ESCRITO DE ALEGACIONES A LA NUEVA PROPUESTA DE REESTRUCTURACIÓN DEL TMA Y CTR DE MADRID. CARTA DE CIRCULACIÓN VFR. AMPLIACIÓN DE LA LED52 (DOSC-10-DTC-497-3.0)

SENASA

Real Federación Aeronáutica Española
Comisión Técnica Nacional de Vuelo a Vela

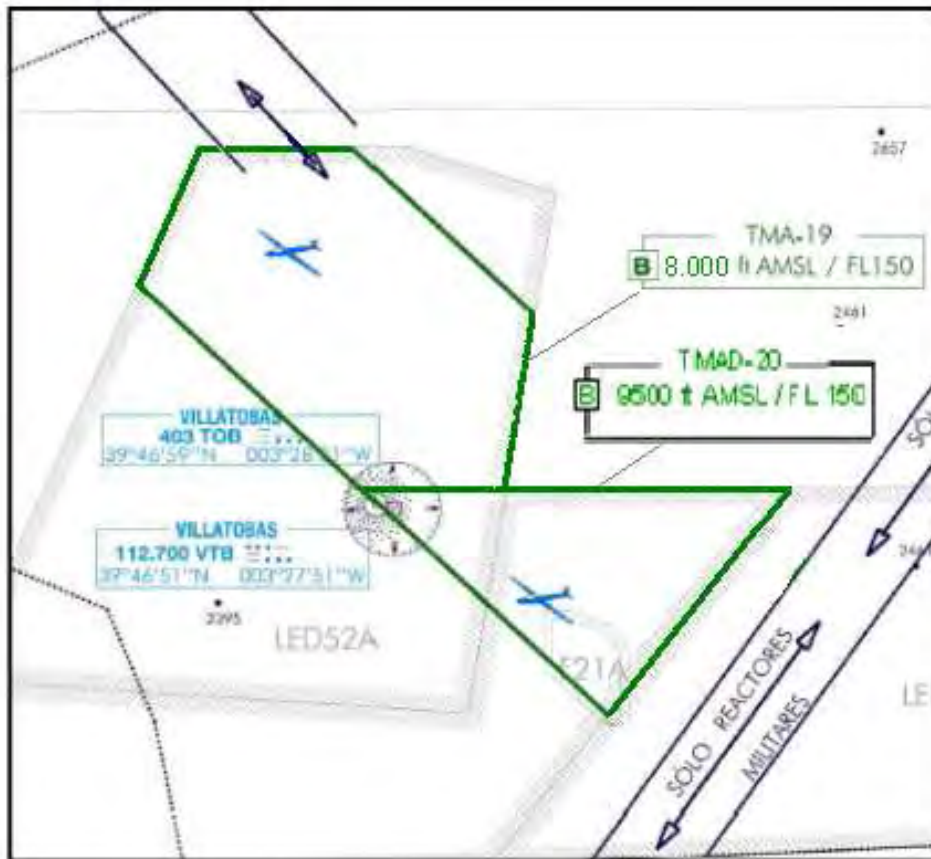
Hay que tener en cuenta también que el diseño de la TMAD-19, se superpone sobre la estación de VOR/NDB de VTB. Dicha estación es frecuentemente usada por gran cantidad de aeronaves, no solamente procedentes de LEOC o LELT sino también procedentes de LECU y demás aeródromos de la zona Centro, en vuelos de entrenamiento de radionavegación. Actualmente, la estación de VTB está amparada por los 8.000 ft AMSL de la LED52. Proyectar un área de control, clase B, sobre dicha estación, haría muy complicado el empleo de tal radioayuda, especialmente con fines de entrenamiento.

También se quiere exponer que en el proyecto de definición de la TMAD-19 entre 3.500 ft AMSL y FL150, existiría además una incompatibilidad de implantación subyacente, ya que, al encontrarse dentro de la TMAD-16 (clasificada A, entre 3.500 ft ALT-FL195), habría que atenerse a lo publicado en AIP, sección ENR 1.4, que dice:

"Cuando una parte del espacio aéreo ATS esté situada dentro de otra, en parte o en su totalidad, los vuelos en dicho espacio cumplirán los requisitos correspondientes a la clase de espacio aéreo más restrictiva y se les prestarán los servicios aplicables a dicha clase excepto sectores y pasillos VFR."

De este modo, en los triángulos (N y NE) definidos entre la intersección de ambas áreas, se consideraría que el espacio aéreo, quedaría clasificado como A, ajustándose a derecho, quedando literalmente prohibido el vuelo bajo reglas visuales, en esas zonas.

Se considera que, para que la TMAD-19 se ajustara a derecho, el diseño de la misma debería ser distinto; por ejemplo, como el mostrado a continuación:

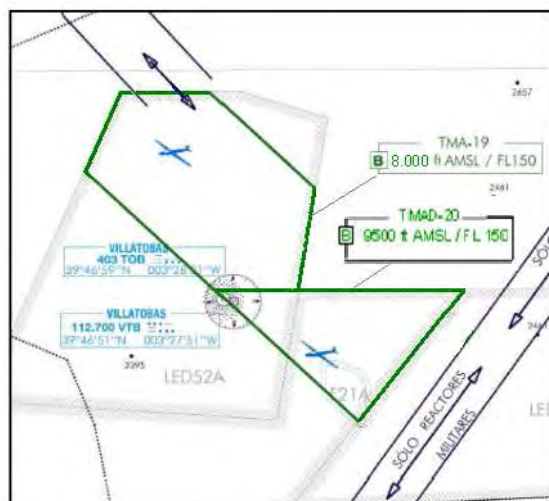
Se estima que se podrían definir dos áreas en vez de una (por ejemplo TMAD-19 y TMAD-20 ó TMAD-19A y TMAD-19B) pasando el límite inferior de 3.500 ft AMSL a 8.000 ft AMSL (en la proyección sobre la LED52A) y a 9.500 ft AMSL (en la proyección sobre la LED52B). Esta medida subsanaría alguna de las incompatibilidades mencionadas anteriormente. Ahora bien, consideramos que el polígono definido para dicha área, debería ser distinto respecto del propuesto, adaptándose al contorno de la LED52A y LED52B, para evitar la intersección de TMAD-19 con TMAD-16, por el argumento mencionado anteriormente.

Como pueden observar, de este modo, estas áreas quedarían adaptadas al contorno de las LED52A-B, reduciéndose el volumen de su espacio aéreo. Consideramos que tampoco se requiere que dicha área, se extienda dentro de la LED52C con el agravante de ser tangente al pasillo militar de reactores. Estas áreas podrían tener el mismo nivel superior (FL150) y como se expone, la altitud inferior podría ser la que corresponde a las zonas D, sobre las que se ubicarían; es decir, altitud inferior para la TMAD-19: 8.000 ft AMSL; altitud inferior para la TMAD-20 (ó TMAD-19B): 9.500 ft AMSL.

Estimamos que el volumen de espacio aéreo encerrado en tales áreas, es adecuado para las operaciones de ascenso y descenso de las aeronaves de lanzamiento de paracaidistas.

2.1 Definición de dos áreas TMAD-19 (8.000 ft AMSL/FL150 - 9.500 ft AMSL/FL150).

Acorde a lo expuesto en el punto 1.1, consideramos que la creación de estas dos áreas, clasificadas como espacio aéreo B, con tal definición volumétrica, se ajusta a derecho, satisfaciendo las peticiones de los usuarios.

De este modo concebidas, estimamos que se facilita, asimismo, la labor del personal ATC al ser alguna de sus coordenadas, coincidentes con coordenadas de las LED52. Igualmente la línea que separa ambos sectores, define las altitudes mínimas de las áreas (8.000 ft AMSL – 9.500 ft AMSL), haciéndolas coincidir con la división vertical sectorial actual, de la LED52A Sector N: 8.000 ft AMSL/Sector S :9.500ft AMSL

TMAD-2

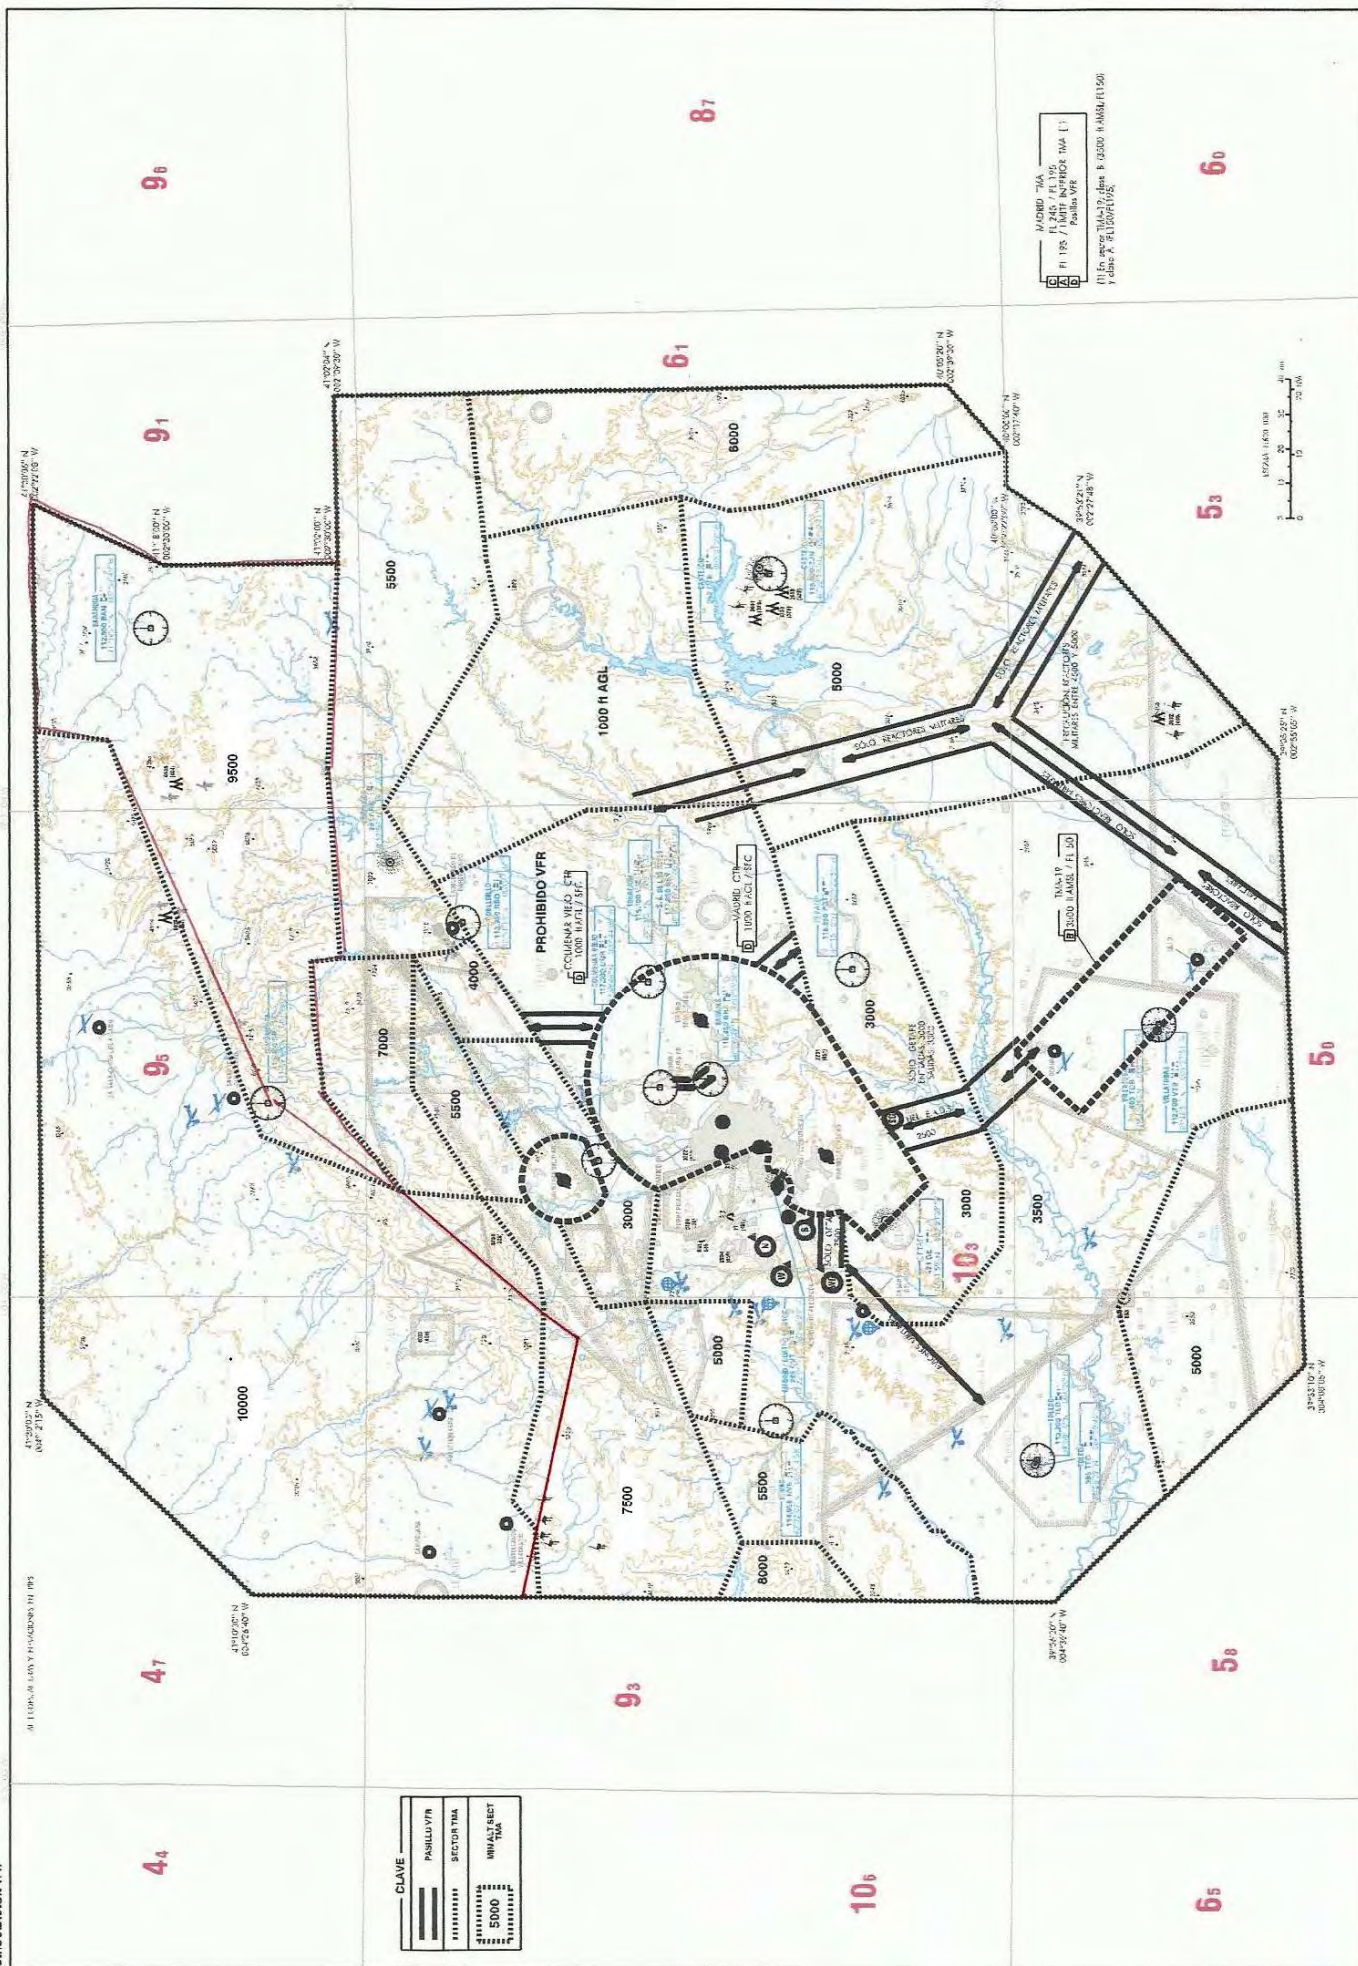
2.4 Propuesta de nuevas coordenadas de los sectores TMAD-1 y TMAD-2

Se proponen las siguientes coordenadas de los sectores TMAD-1 y TMAD-2, con objeto de asegurar unas altitudes mínimas que permitan una seguridad operacional adecuada.

En este sector, además de modificar la misma coordenada que en el anterior proponemos una ampliación hacia el suroeste que se contempla actualmente en los NOTAM publicados en 2010, 2011 y 2012.

En este sector sólo sería necesario modificar una coordenada por la señalada (SIE VOR).

41.3006N,002.2208W	41.1760N,002.3000W
41.0200N,002.3000W	41.0318N,002.5514W
41.0221N,003.1833W	41.0504N,003.1852W
41.0355N,003.3509W	40.5639N,003.4711W
41.1517N,003.6046W	41.2332N,002.5132W
41.3014N,002.5018W	41.3006N,002.2208W

Límites verticales FL 195/ 9.000 ft ALT.

Como se contempla en la propuesta, pero modificado por el anterior sector en su parte Norte.

Límites verticales FL 195/ 7.500 ft ALT.
